Mission régionale d'autorité environnementale
ÎLE-DE-FRANCE

**Avis délibéré
sur le projet de requalification urbaine avenue de
Fontainebleau à Thiais (94)**

N° APJIF-2024-087
du 27/11/2024

Illustration 3 : Carte des niveaux de bruit routier au niveau du secteur de projet, source : EI, p. 124

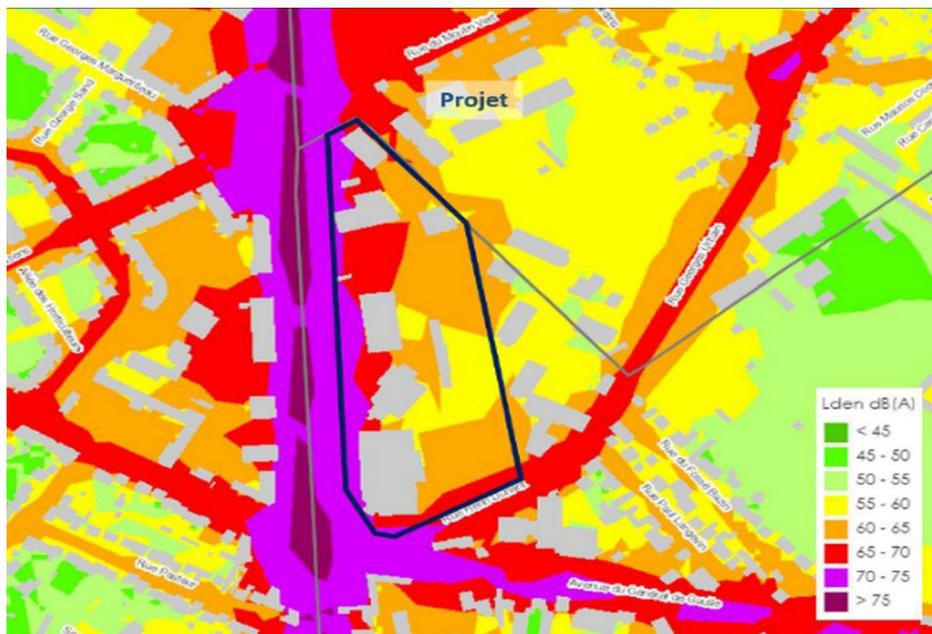
L'Autorité environnementale observe que la première campagne a été réalisée en période de vacances scolaires estivales, ce qui peut nuire à la représentativité des mesures.

Illustration 4 : Modélisations acoustiques des niveaux de bruit à l'état projeté : carte des niveaux de bruit à 1,5 mètre du sol (à gauche) et vue 3D des niveaux de bruit en façade (à droite), source : étude d'impact p. 25 et 28

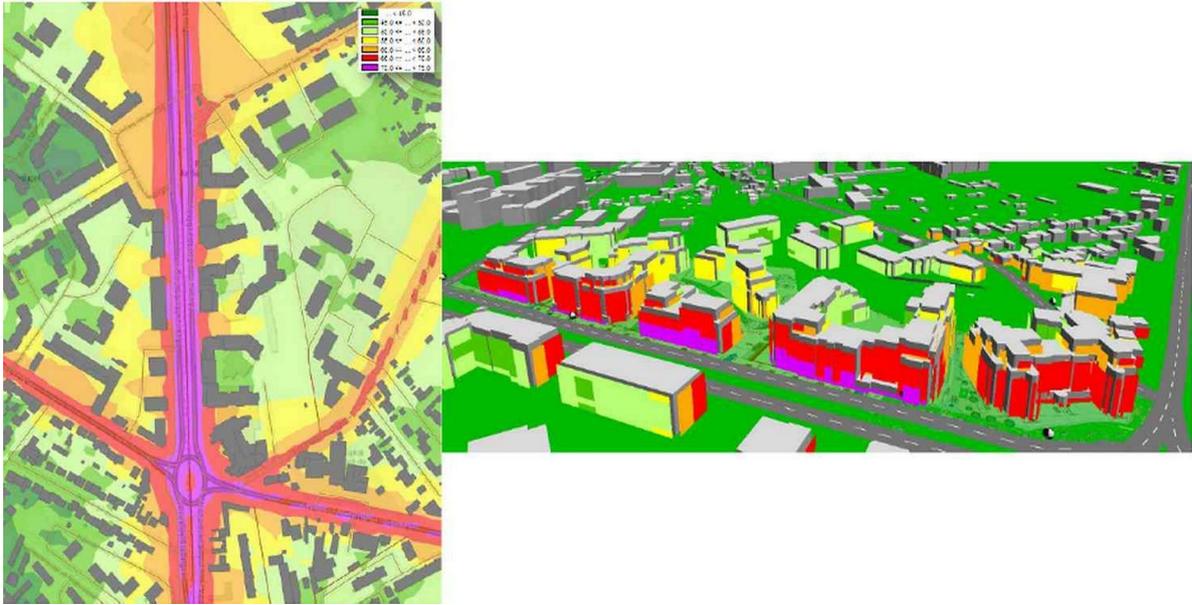
Des modélisations acoustiques ont été réalisées à horizon du projet en prenant en compte les futurs niveaux de trafics issus de l'étude de trafic. Elles montrent des niveaux de bruit importants (cf. vue 3D) dépassant les 70 dB(A) de jour notamment au niveau de l'avenue de Fontainebleau, et des expositions moindre en cœur d'îlot (entre 50 et 60 dB(A)) (cf. illustration 6).

Le dossier indique que « seuls » 13,5 % des logements au maximum seront mono-orientés vers l'avenue de Fontainebleau, que plus de 70 % des logements seront orientés vers les cœurs d'îlots, et que des isollements acoustiques sont prévus entre 30 et 45 dB(A) suivant les façades conformément à la réglementation. Néanmoins, l'Autorité environnementale rappelle que cette dernière mesure d'isolation phonique en façade n'est efficace que fenêtres fermées.

En outre, le dossier ne prend pas comme référence les valeurs retenues par l'OMS⁷, au-delà desquelles la santé est affectée par le bruit. Enfin, il ne retrace pas la démarche d'évitement et de réduction ayant conduit à retenir ce choix d'exposition, notamment en ce qui concerne les quelque 117 logements qui seront mono-orientés vers l'avenue de Fontainebleau, permettant de justifier qu'il est le plus optimisé au regard de l'objectif d'une moindre exposition des futurs habitants.

(5) L'Autorité environnementale recommande de :

- compléter et renforcer les mesures proposées en privilégiant l'évitement et de manière à tendre, pour l'ensemble des futures populations concernées, vers le respect des valeurs à ne pas dépasser selon l'OMS en matière de bruit ;
- définir un suivi des niveaux d'exposition au bruit des futurs logements, assortis de mesures correctrices à mettre en œuvre en cas de dépassement des valeurs recommandées.

Illustration 5 : Modélisations Airparif des concentrations en NO₂ au niveau du projet entre 2018 et 2021, source : étude d'impact p.140

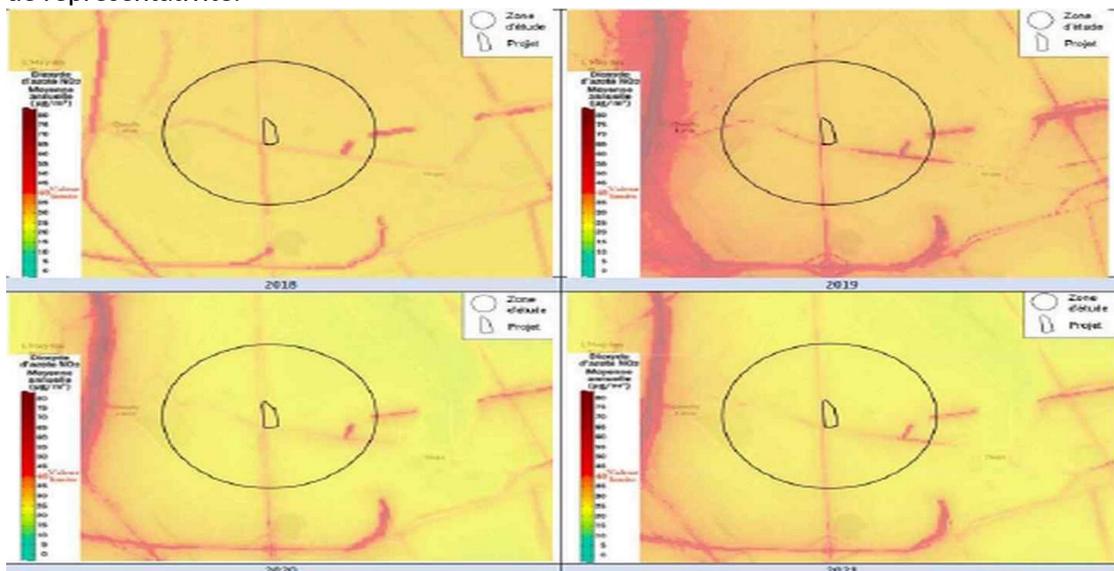
D'après le dossier, « la cartographie des concentrations de NO₂ dans l'air montre des concentrations entre 25 et 30 µg/m³ au sein du périmètre du projet » (p. 140) (cf. Illustration 7).

Une campagne de mesures in situ a été réalisée du 27 août au 15 septembre 2021. Là encore, l'Autorité environnementale constate que la période choisie, pour partie pendant les vacances scolaires d'été, constitue un biais de représentativité.

Le dossier propose peu de mesures permettant de limiter l'exposition des futurs habitants (principalement la ventilation contrôlée et les prises d'air éloignées des sources de pollutions) et ne démontre pas leur efficacité.

Pour l'Autorité environnementale, ces mesures ne permettent pas de réduire significativement l'exposition aux concentrations élevées de polluants observées et sont insuffisantes pour garantir l'absence d'impacts sanitaires pour les futurs habitants.

(7) L'Autorité environnementale recommande de :

- renforcer les mesures de réduction de l'exposition des populations aux pollutions atmosphériques, notamment par une orientation et un agencement plus adaptés de l'ensemble des logements ;
- définir un dispositif de suivi de la qualité de l'air intérieur en phase d'exploitation du projet et de prévoir des mesures correctrices à mettre en œuvre le cas échéant, par référence aux valeurs d'exposition à ne pas dépasser selon l'OMS.

Illustration 7 : Desserte cyclable au niveau du site du projet (existante et à venir), source : étude d'impact p.94

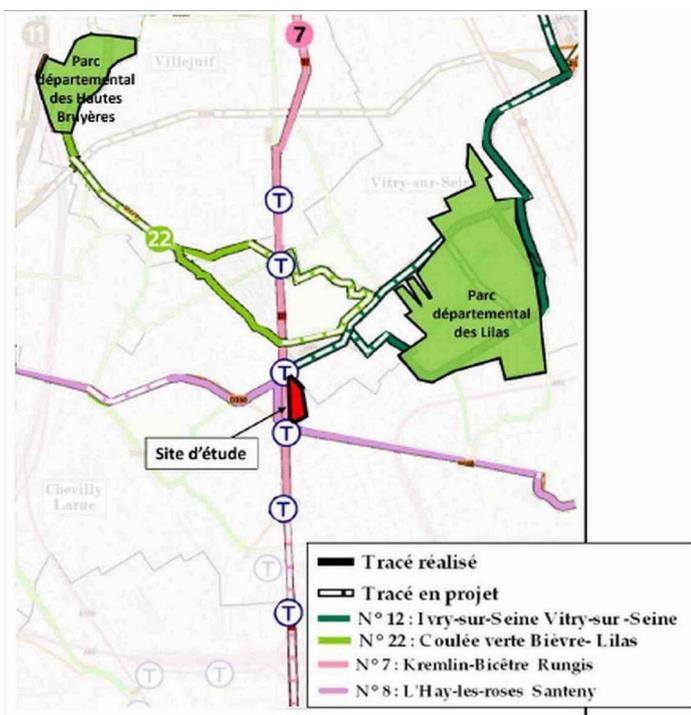
Néanmoins, le dossier ne précise pas les durées et les conditions d'accès à pied et à vélo des différents arrêts et ne précise pas toujours les distances et les fréquences (en particulier concernant la ligne 14 du Grand Paris Express citée p. 96), l'état initial est donc incomplet.

Concernant la desserte cyclable, le dossier la considère comme bonne au niveau du site de projet et évoque le schéma directeur des itinéraires cyclables (Sdic) et notamment les itinéraires n° 7 (du Kremlin Bicêtre à Rungis) et n° 8 (de l'Haÿ-les-Roses à Sucy-en-Brie) avec les tracés en projet/réalisés (p. 94).

Il est indiqué que les déplacements doux seront incités grâce aux nombreux locaux vélos et à la limitation des places de stationnement automobile (p. 247) mais le nombre de locaux et des emplacements vélos n'est pas fourni. De plus, ils seront localisés au sous-sol des bâtiments, ce qui n'est pas de nature à faciliter leur accès.

(10) L'Autorité environnementale recommande de compléter l'analyse de l'état initial relatif à la desserte en transports en commun en précisant systématiquement les conditions d'accès à pied/à vélo (distance et temps) et les fréquences des différents transports en commun desservant le site.

Illustration 10 : Localisation des habitats au niveau du site du projet et enjeux écologiques liés, source : étude d'impact p. 24 et 35

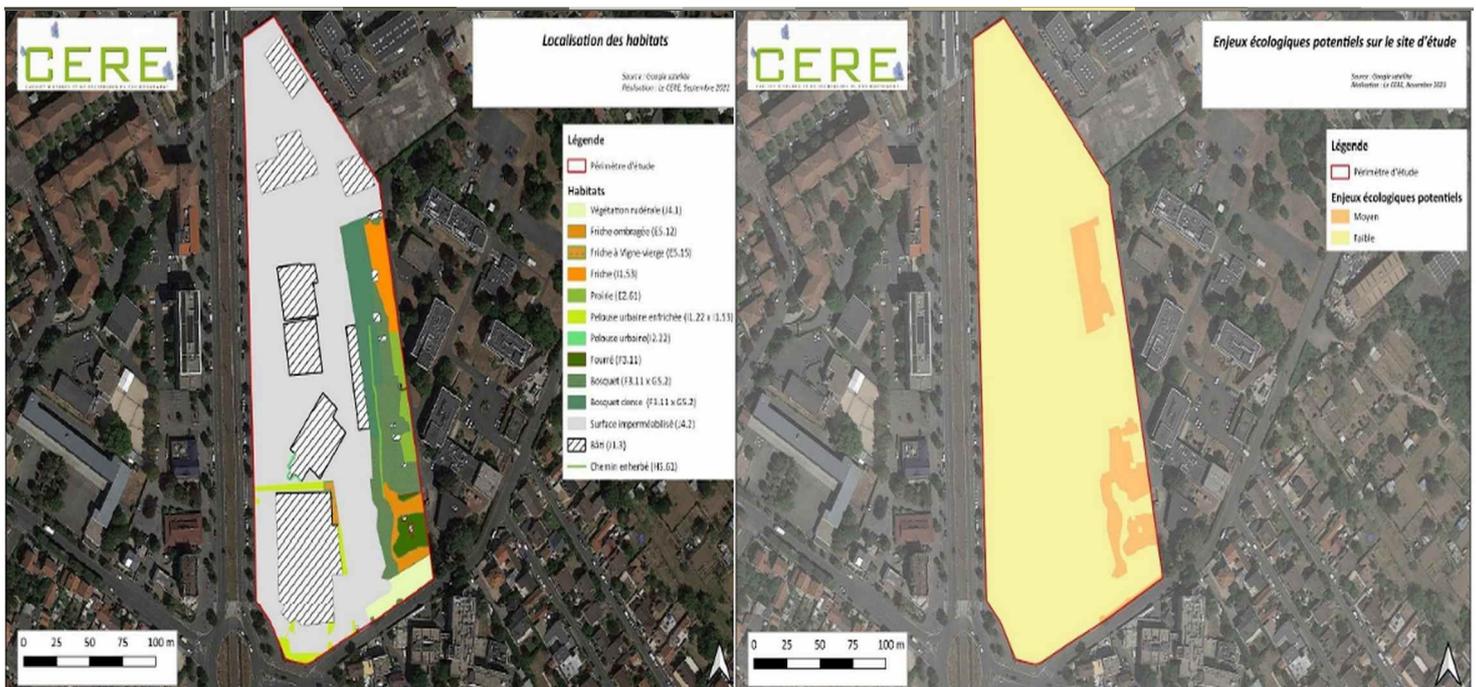
2024. L'Autorité environnementale note donc qu'une seule visite (mai) correspond à la période de reproduction de la faune et la flore, ce qui s'avère insuffisant pour en tirer les conclusions nécessaires.

Une espèce floristique remarquable a été observée dans le périmètre d'étude, il s'agit de l'Orobanche du lierre observée dans une zone de bosquet au nord de la bande boisée, à l'est du site, en 2021. Elle constitue un enjeu moyen par son statut d'espèce « rare » en région Île-de-France (p. 69).

Concernant la faune, le diagnostic réalisé qualifie d'espèces communes les espèces relevées, en particulier l'Accenteur mouchet, alors qu'elle est considérée comme « quasi menacée » à l'échelle régionale. Les enjeux écologiques sur le site d'étude sont qualifiés de faibles à moyens (cf. illustration 11). Les bosquets et fourrés présents à l'est du site présentent un enjeu écologique qualifié de moyen par leur potentiel d'accueil d'oiseaux arboricoles¹⁵ (source d'alimentation notamment) et la présence d'une zone au nord du bosquet occupée par l'Orobanche du lierre.

(13) L'Autorité environnementale recommande de :

- réaliser une nouvelle étude faune-flore, selon un calendrier d'inventaire qui couvre l'ensemble des périodes favorables aux différents groupes expertisés ;
- reconsidérer notamment, dans le cadre de cette étude, les enjeux relatifs à la faune présente sur le site ;
- approfondir l'analyse des connexions entre le bosquet présent sur le site du projet et la Znieff du parc des Lilas

Illustration 11 : plan masse du projet et état actuel du site, source : étude d'impact p. 184 et Géoportail

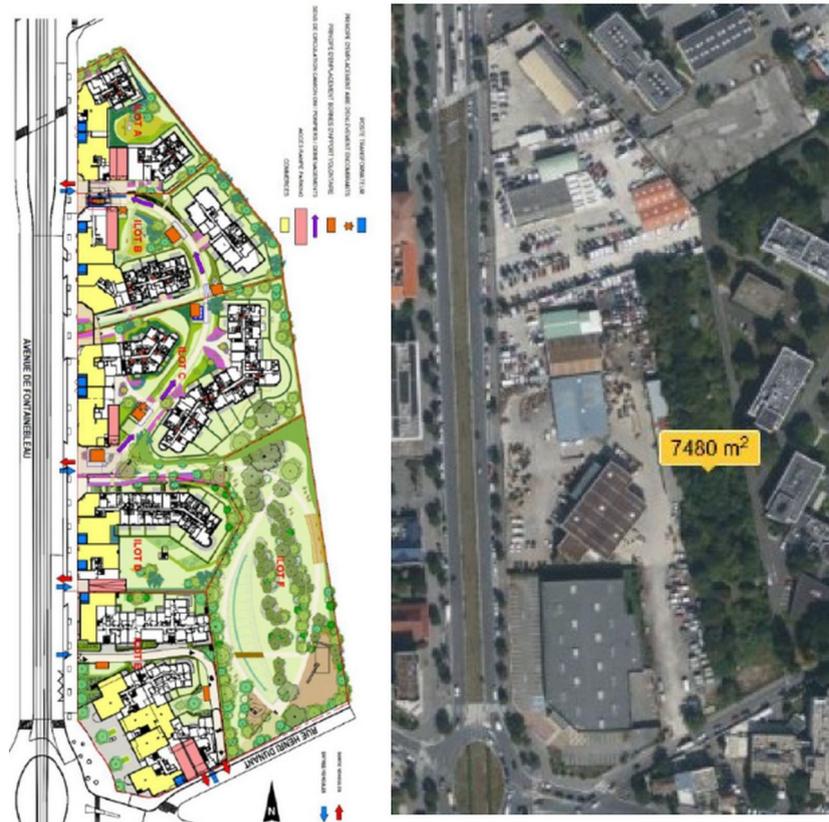
Par ailleurs, 59 arbres ont été relevés sur le site, notamment au niveau du bosquet. Afin de réaliser le projet, 12 arbres existants seront abattus et 47 seront conservés lors de la réalisation du parc (p. 189). Il est indiqué que différents espaces verts seront aménagés en pleine terre et sur dalle. La surface en pleine terre ou perméable représentera 33 % de la surface totale du terrain. Environ 39 % seront des surfaces imperméables et 29 % de surfaces végétalisées seront sur dalle ou semi-perméables. Ceci permettra notamment, selon le dossier, d'améliorer l'écoulement des eaux. Néanmoins, aucun bilan n'est fourni par rapport à la situation existante pour l'objectiver, en prenant notamment en compte le bosquet à l'est de la parcelle qui sera impacté par le projet. L'Autorité environnementale observe notamment qu'environ un tiers de la bande boisée existante disparaîtra quasiment, du fait de la réalisation de l'îlot C, dans sa partie nord (cf illustration 11 ci-après).

Le dossier n'indique pas si l'évitement des zones les plus sensibles écologiquement, notamment au niveau du bosquet a été étudié. Dans son avis sur la mise en compatibilité du PLU, l'Autorité environnementale recommandait de « *reconsidérer la destruction des sols et du boisement existants et à défaut, d'en justifier la nécessité au regard de l'absence de solutions d'évitement et de réduction satisfaisantes, d'analyser plus finement les incidences potentielles de cette destruction et de définir de nouvelles mesures d'évitement, de réduction, en dernier lieu de compensation* ».

Enfin, aucune mesure de suivi n'est proposée pour s'assurer de l'efficacité des mesures prévues pour préserver ou valoriser les milieux naturels et notamment leurs fonctionnalités écologiques.

(1) L'Autorité environnementale recommande de :

- approfondir l'analyse des impacts du projet sur les milieux naturels notamment ceux du bosquet existant à l'est de la parcelle (qualité des arbres abattus et des espèces concernées, impact sur le fonctionnement global de l'écosystème, incidences sur les continuités écologiques à une échelle plus large, etc.) ;
- reconsidérer la destruction du boisement existant ou, à défaut, d'en justifier la nécessité au regard de l'absence de solutions d'évitement et de réduction satisfaisantes ;
- définir de nouvelles mesures d'évitement, de réduction, en dernier lieu de compensation, assorties de mesures de suivi pour en assurer l'efficacité ;
- fournir un état des lieux qualitatif et quantitatif de la pleine terre et des espaces verts avant/après réalisation du projet.
